Z 30/68

Aenderungen an der Sicherungsanlage
als Vorbereitung für die Inbetriebnahme gemäss Z 31/68

Brugg

Sicherungsanlage

Sit.-Plan Sw 20955q
Sit.-Plan Sw 22692d

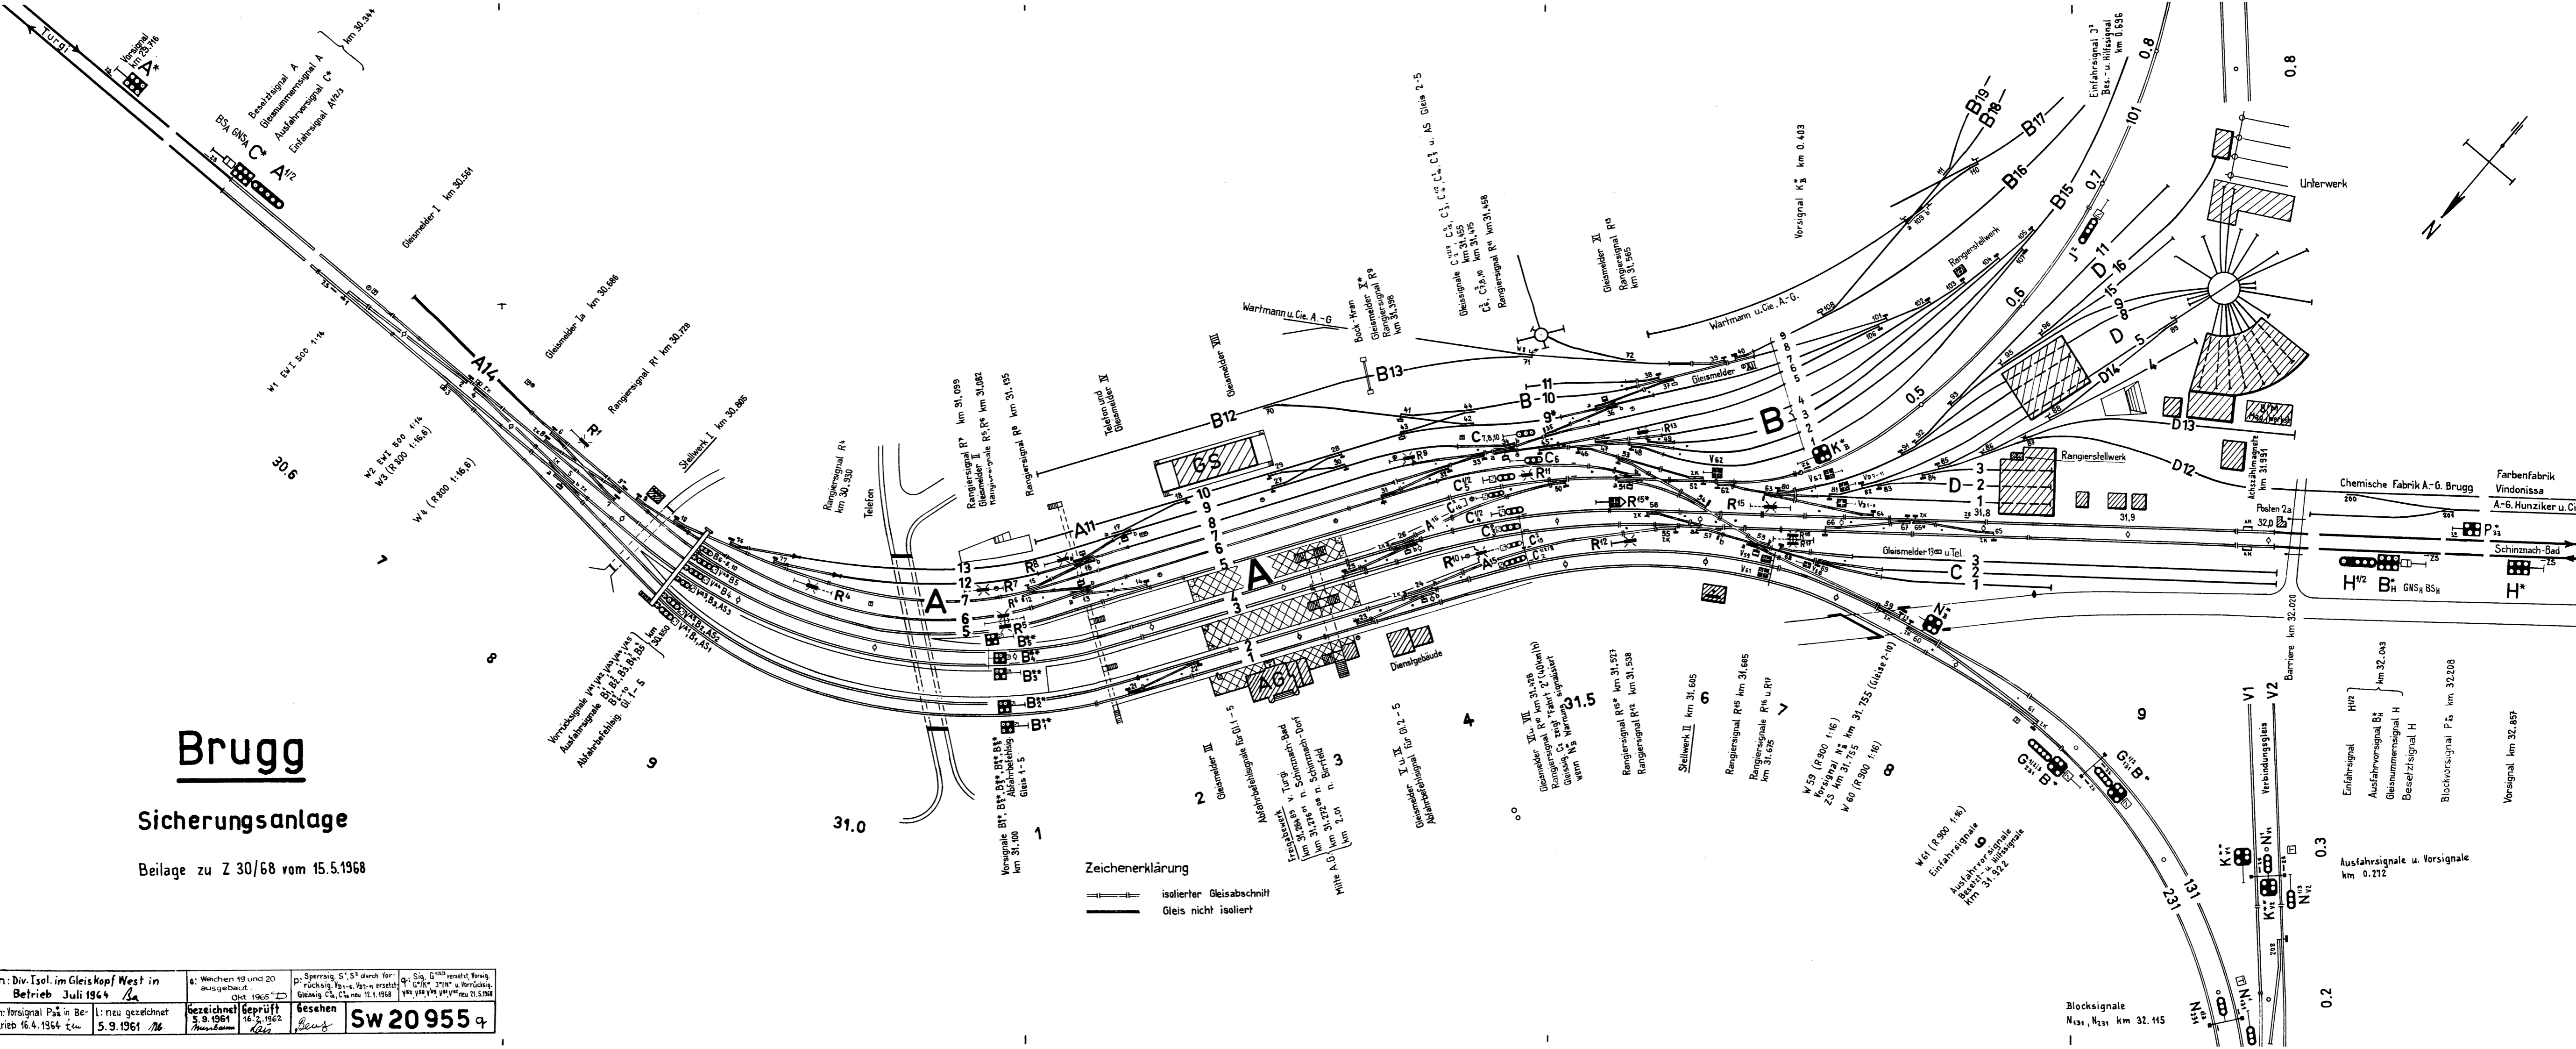
2. a) Das Einfahrtsignal G^{1/2/3} mit angebautem Ausfahrtsignal B* (Einfahrt von Villnachern) wird um 260 m in Richtung Brugg versetzt. Der neue Standort ist bei km 31.922, d.h. ca. 50 m vor der Weiche 61 (s. Planbeilage Sw 20955q).
- b) Bis zur Inbetriebnahme der Abzweigsignale M₁₃₃, M₂₃₃ bei km 32.939 werden vor dem Einfahrtsignal G (km 32.1 - 32.0) Langsamfahrtsignale für 40 km/h aufgestellt (Sicherstellung der Einfahrtsgeschwindigkeit von 40 km/h auf der Weiche 61 bei ablenkender Einfahrt).
- c) Die Signalisierung am Einfahrtsignal G^{1/2/3} bleibt unverändert.

Ferner werden die 3 Vorrücksignale V⁵⁸, V⁵⁹ und V⁶¹ neu in Betrieb genommen (s. Plan Sw 20955q). Alle Signale signalisieren nach R 312.1, Ziff. 131-134, Bilder 194, 195, 197 und 198.

e:	d: Inbetriebnahme 26. 5. 1968	Gezeichnet 4. 3. 1968 <i>K</i>	Geprüft 5. 4. 1968 <i>K</i>	Gesehen <i>Beu</i>	Sw 22 692 d
----	----------------------------------	--------------------------------------	-----------------------------------	-----------------------	-------------

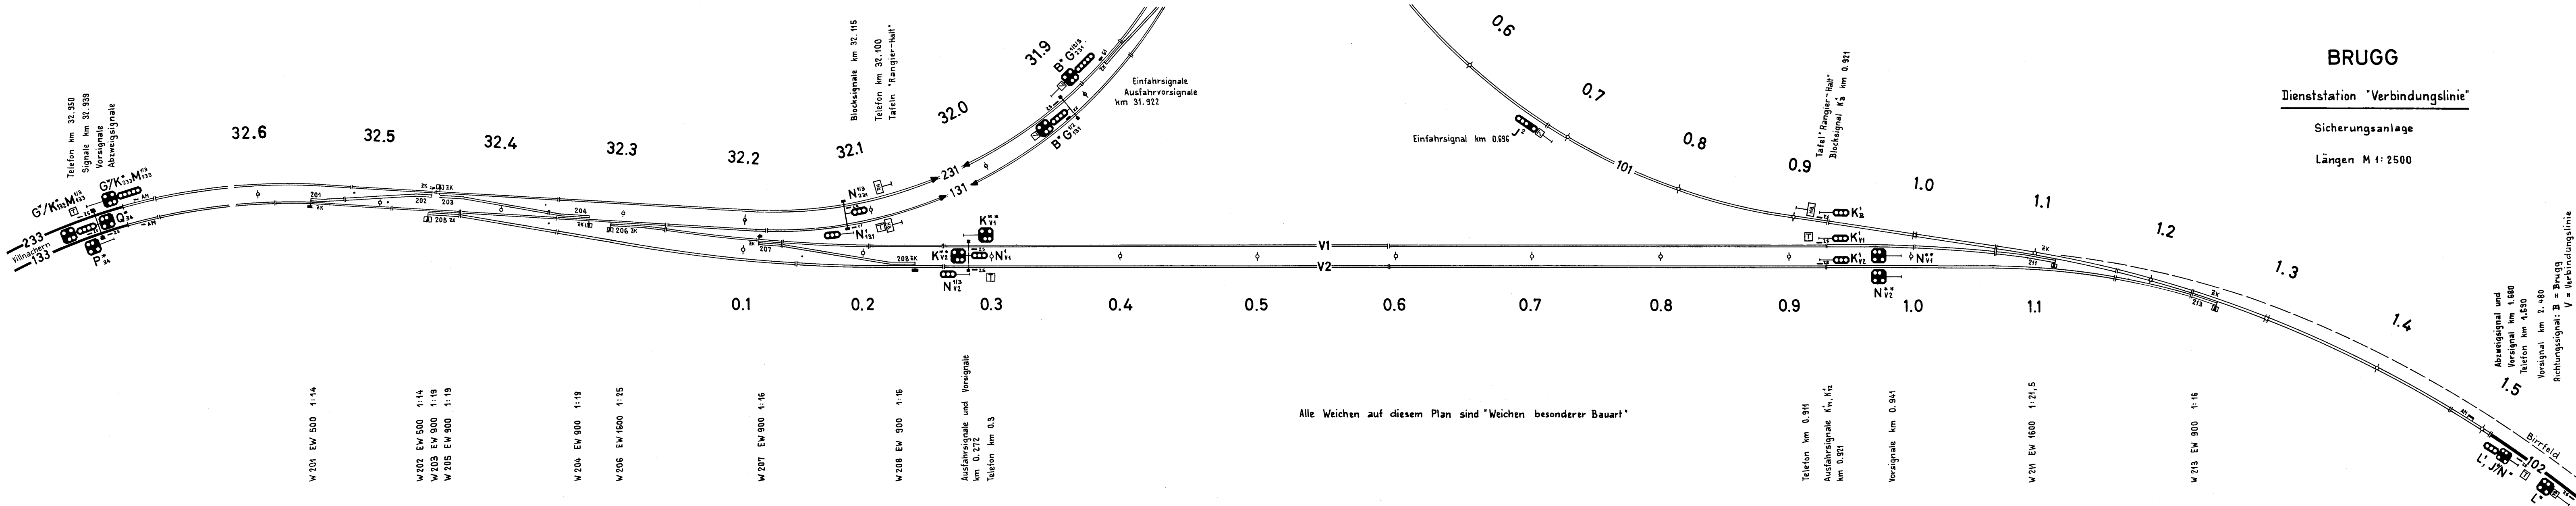
3. Das Einfahr Vorsignal G* (Seite Villnachern) wird ausser Betrieb genommen und durch das Vorsignal G*/K* am Mast des Signales M^{1/3} bei km 32.939 ersetzt. Das neue Vorsignal steht ca. 100 m vor dem bisherigen (s. Plan Sw 22 692d). Die Signalbegriffe bleiben unverändert.

4. Das Einfahr Vorsignal J* (Seite Birrfeld) wird ausser Betrieb genommen und durch das Vorsignal J*/N* am Mast des Signales L¹ bei km 1.680 ersetzt. Der Standort ändert nur um wenige Meter. Das Signal zeigt analog dem Einfahr signal J nur noch den Fahr begriff 2 (s.a. Ziff. 5). (Plan Sw 22692d).
